Comunità  
Montana  
VALLE SUSA E  
VAL SANGONE

## OSSERVAZIONI

al progetto preliminare per la parte in territorio italiano della tratta internazionale della nuova linea ferroviaria Torino-Lione ai sensi e per gli effetti dell'articolo 165 del Dlgs 163/06, depositato dalla Società LTF il giorno 10 agosto 2010.

fig. 1

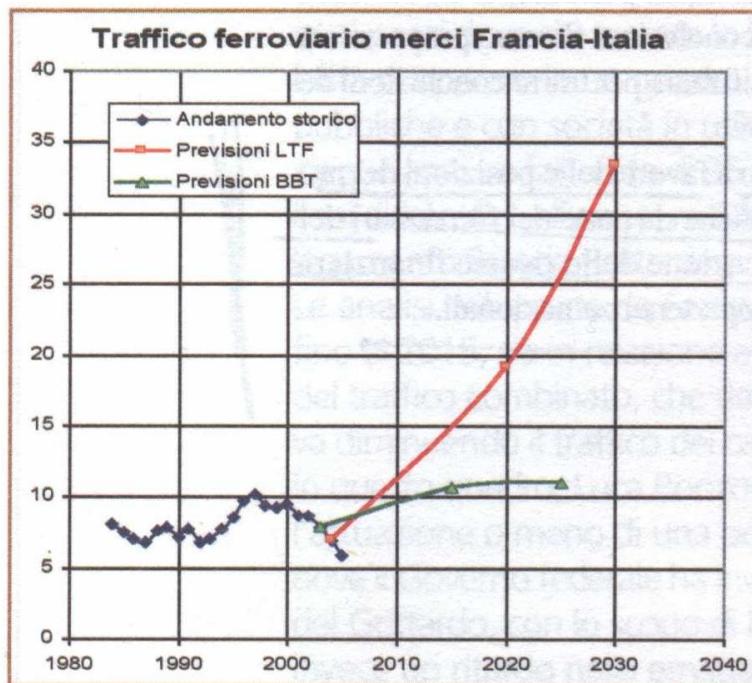
Il senso dell'operazione può essere colto con uno sguardo alla fig. 1. Come è immediato rendersi conto, non vi è alcuna parentela, né per quanto riguarda gli anni successivi al 2004, né per quelli precedenti, tra l'andamento piatto e decrescente dei dati reali e la previsione di LTF, rappresentata dalla curva esponenziale in rosso che si impenna. Il diagramma appare errato a chiunque si occupi di problemi simili, perché la prima e fondamentale condizione richiesta a un modello previsionale è che esso sia in grado di riprodurre con buona approssimazione i dati già noti del passato. Per esempio, facendo riferimento a un tema oramai a tutti noto, almeno nelle sue linee generali, un qualsiasi modello dinamico presentato nell'anno 2000 con la pretesa di predire l'andamento delle temperature medie terrestri nei successivi cinquant'anni – oppure la concentrazione di CO<sub>2</sub> negli strati alti della troposfera – non sarebbe neppure preso in considerazione se non fosse in grado di riprodurre l'andamento reale dei dati nel mezzo secolo precedente. È l'accordo con i dati passati e noti a rendere credibile la proiezione del modello nel futuro.

In un discorso del tutto teorico si può immaginare che, a spiegare la rilevante discontinuità tra la previsione di LTF e i dati reali, sia accaduta una specie di catastrofe nell'anno 2004, che ha completamente stravolto i lineamenti del processo. Ma non risulta che nell'anno 2004 sia accaduto, nel campo dei trasporti, qualcosa di così dirompente come una catastrofe naturale o l'esplosione di una guerra mondiale; e oltretutto, neppure nell'esempio estremo le curve che rappresentano il prima e il dopo dell'evento risultano così radicalmente estranee l'una all'altra come quelle della fig. 1.

fig. 2

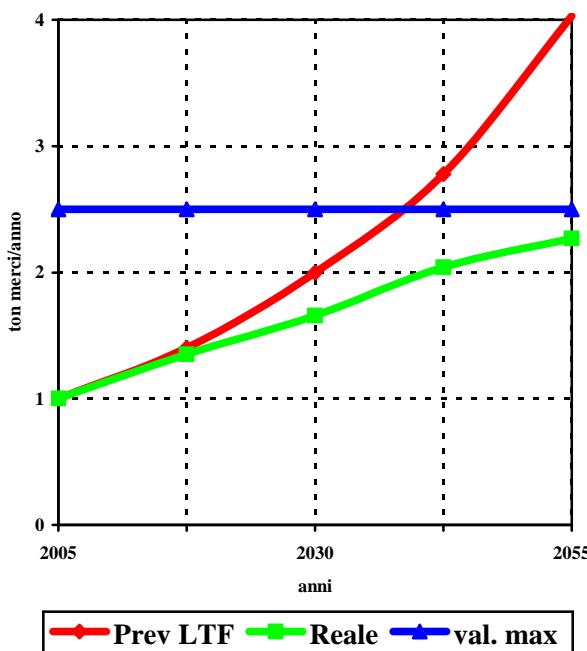
Si tratta di un'evidente assurdità; le previsioni di traffico così come indicate da LTF non sono realizzabili per motivi di spazio, di compatibilità ambientale e di limitatezza delle risorse da dedicare al trasporto

Nelle condizioni attuali, perché una previsione risulti attendibile sarebbe necessario individuare per prima cosa un ragionevole valore di equilibrio, da non superare, e quindi farvi tendere la previsione stessa. In fig. 2 è illustrato in modo qualitativo il ragionamento; la curva immaginata da LTF è quella rossa, mentre il valore di equilibrio è rappresentato dalla curva azzurra, un asintoto orizzontale. Si può discutere se spostare l'asintoto un poco più in alto o un poco più basso, ma in ogni caso la curva di previsione reale non potrà che avere la forma della curva disegnata in verde.

fig.7

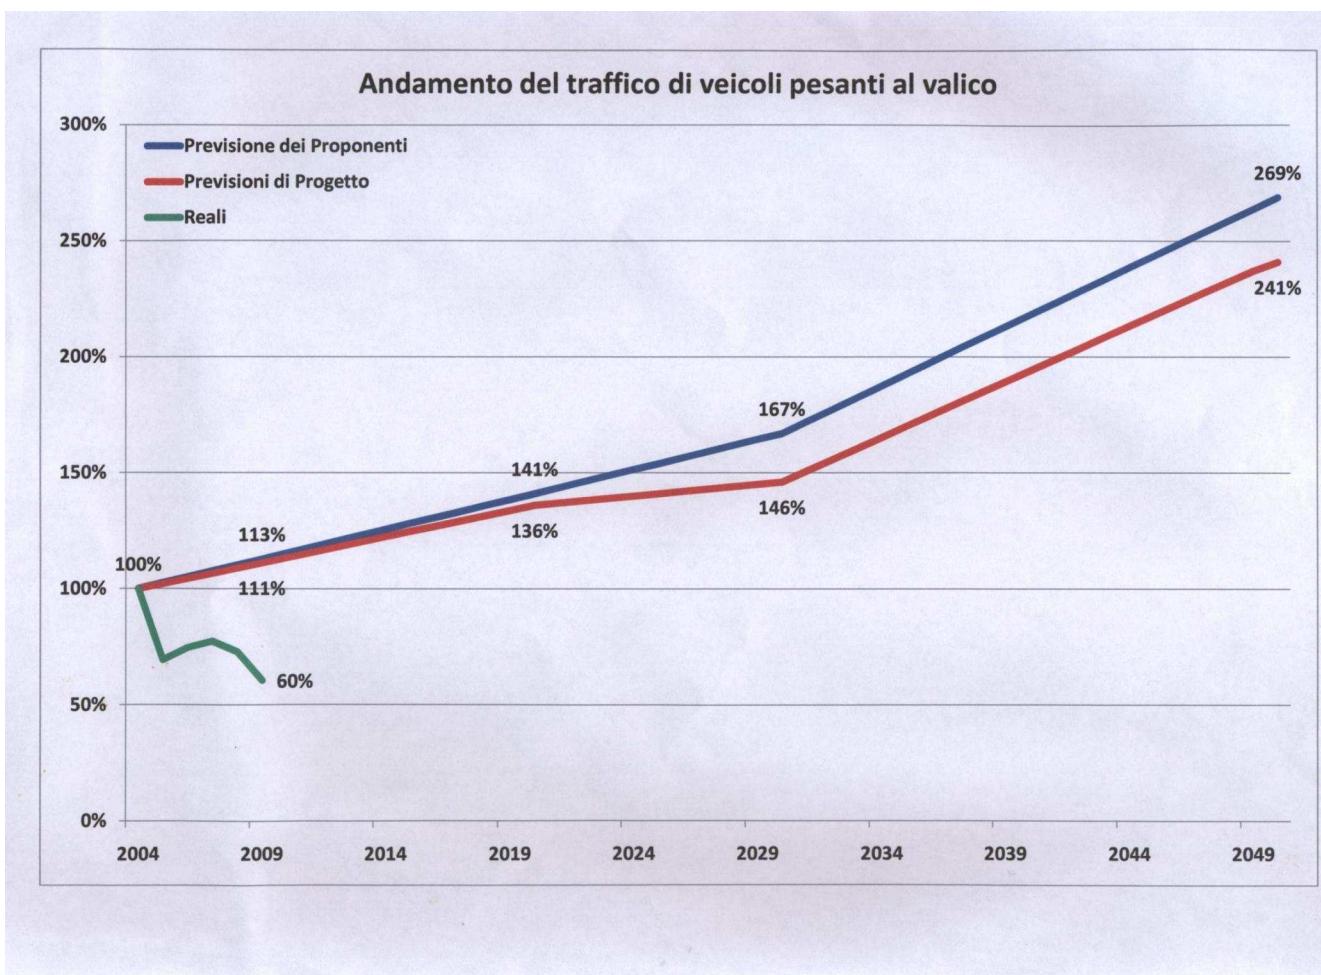
E a dimostrazione del loro ragionamento, riportano in diagramma<sup>48</sup> due curve in funzione del tempo, fig. 7.

fig. 7

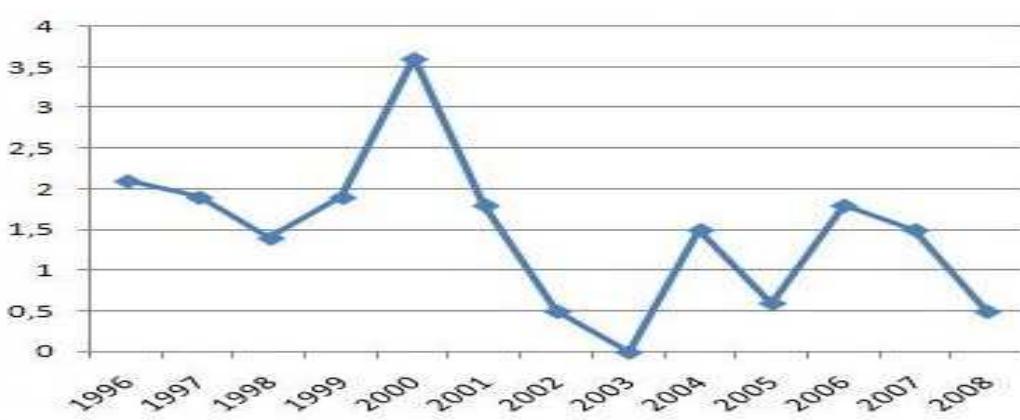
L'incremento del Pil italiano in tutti gli anni a partire dal 2004 è stato minimo; il suo valore medio, sia pure trascurando per carità di patria la sua forte variazione negativa (- 0.045) nell'anno in corso, è stato minore dell'uno per cento (0.0086, cfr. fig. 7). Posto:
